改善箇所説明図

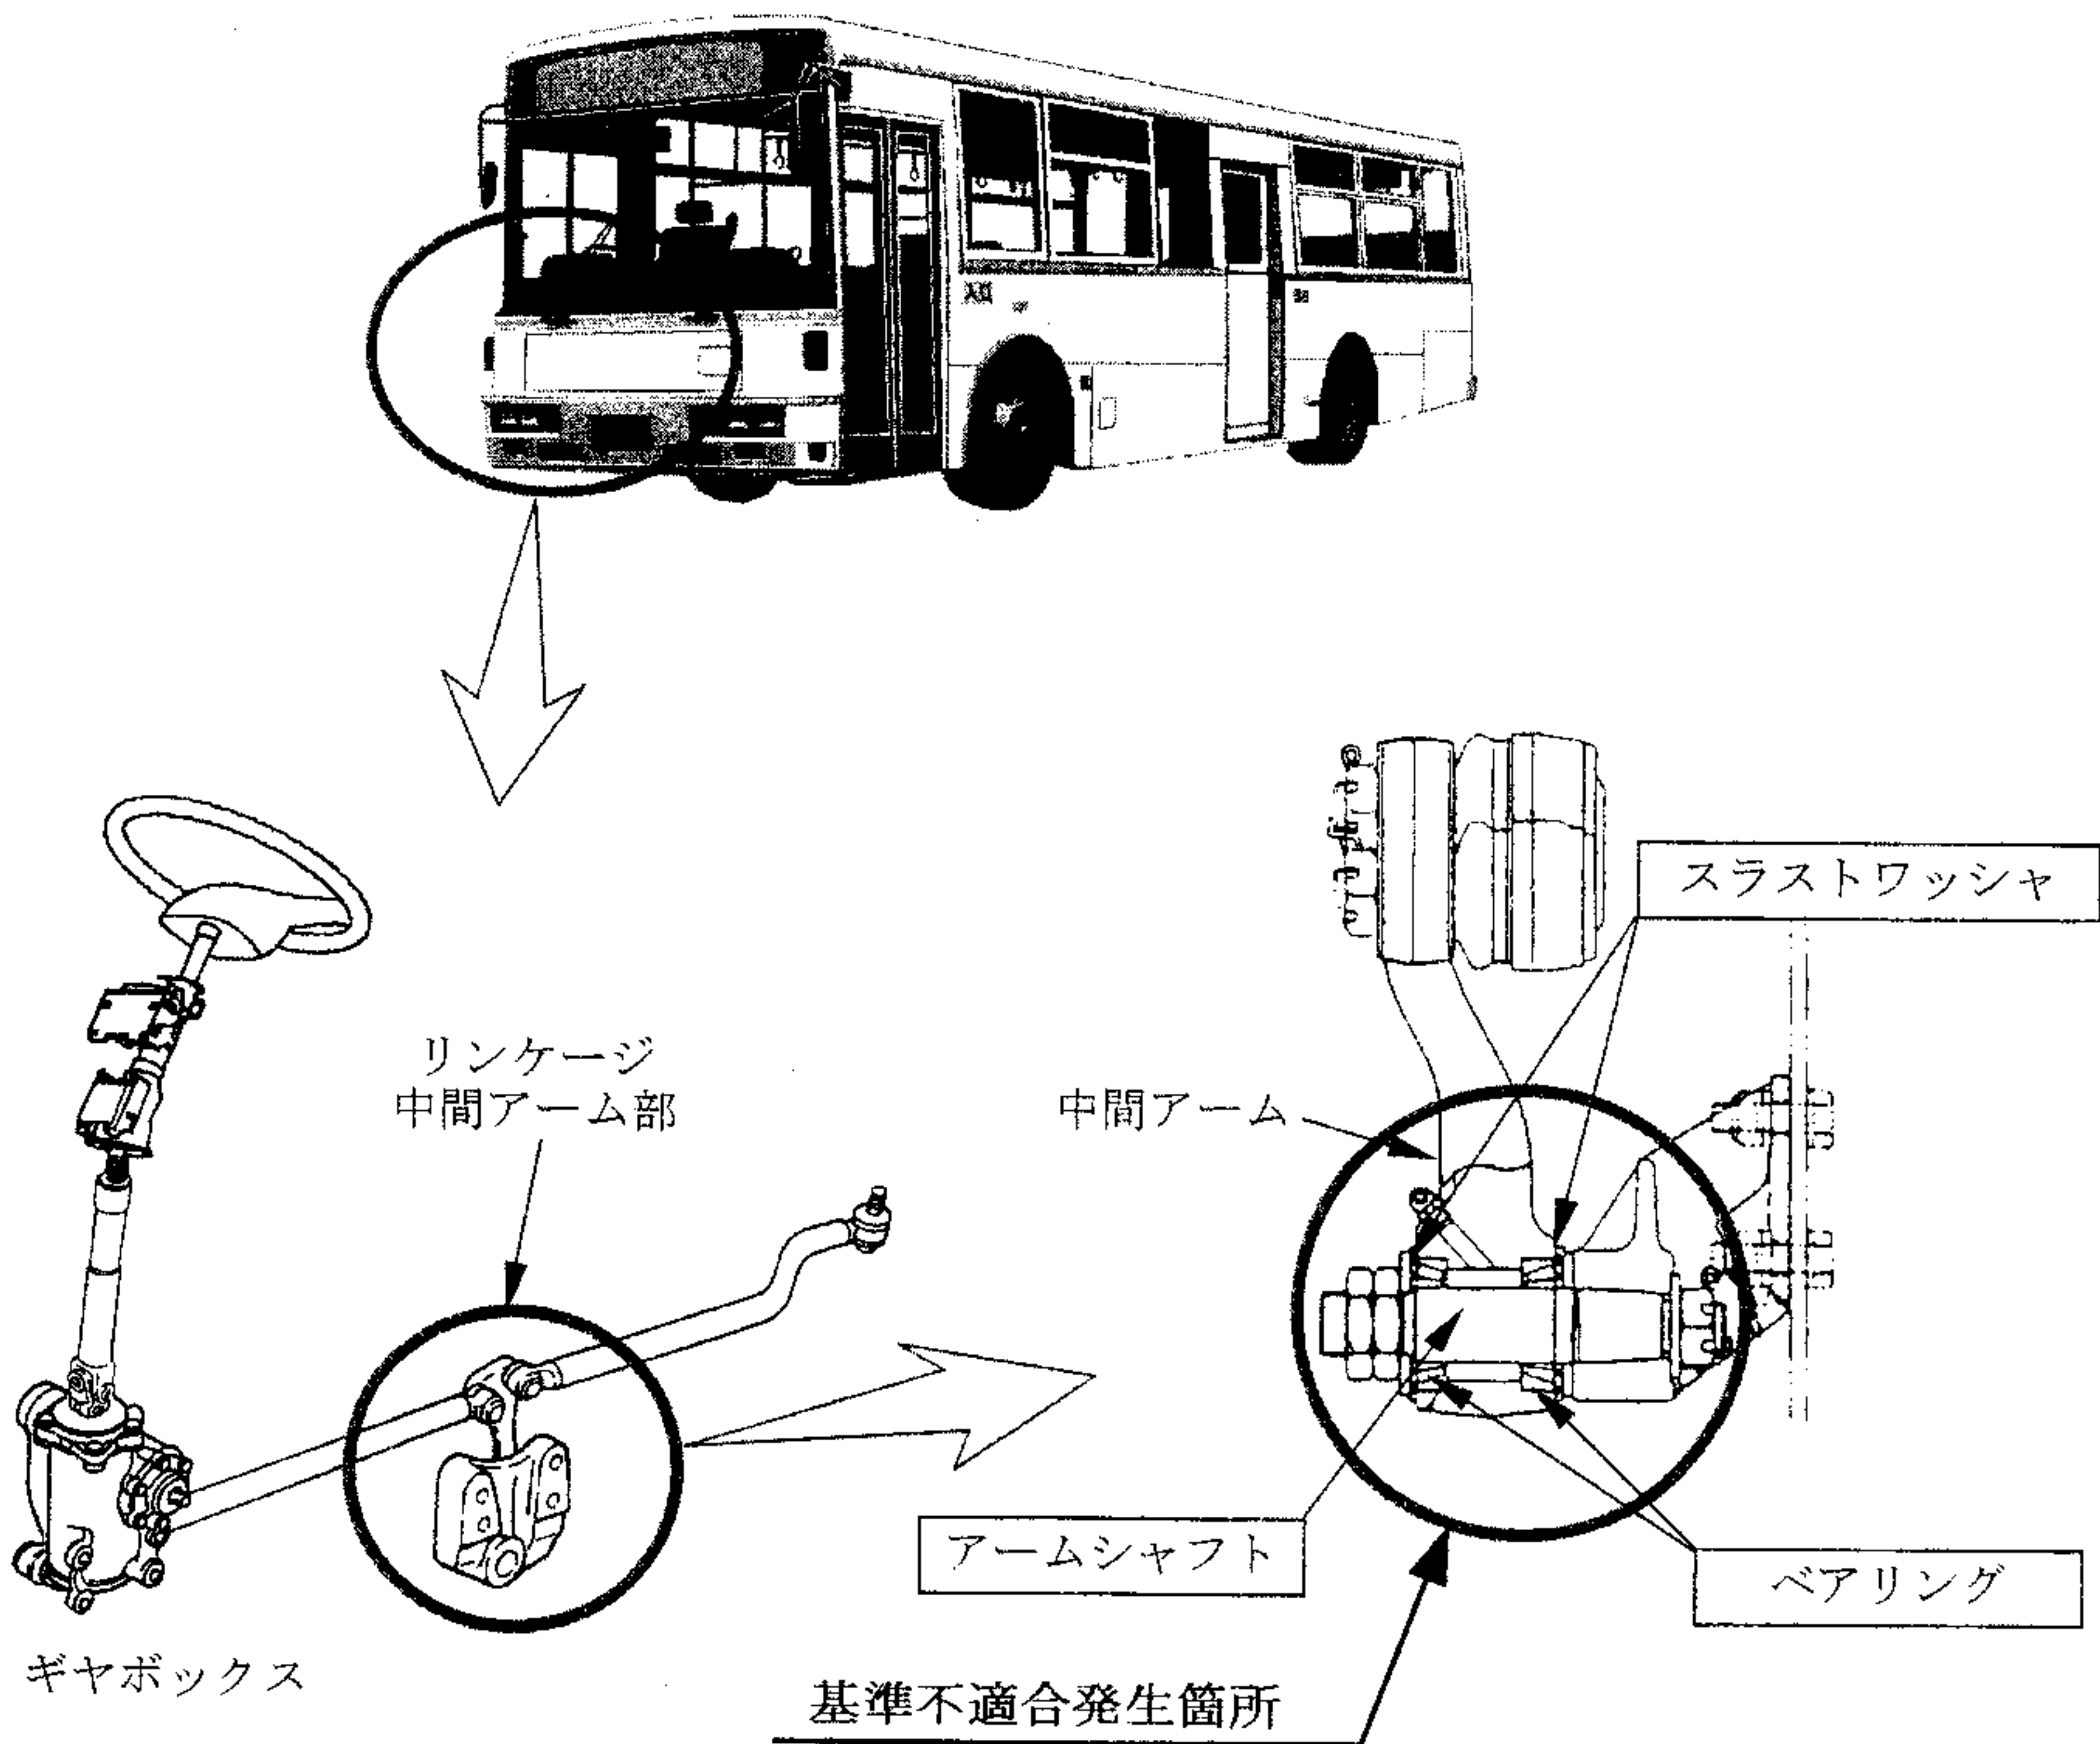
かじ取り装置のリンケージの中間アームシャフトにおいて、当該シャフトの強度が不適切なため曲がりが発生しているものがあり、そのままの状態で使用を続けると、ベアリングが破損し、最悪の場合、シャフトが折損してハンドル操作ができなくなるおそれがある。

対策品の供給までに時間を要することから、当面の暫定対策として、総走行距離の多い車両から、順次、アームシャフト、ベアリング及びスラストワッシャを新品に交換する。なお、対策品が準備でき次第、全車両、当該部位に対策を実施する。

注：□ 内は交換部品を示す。

識別：中間アーム側面に白色ペイントを塗布する。
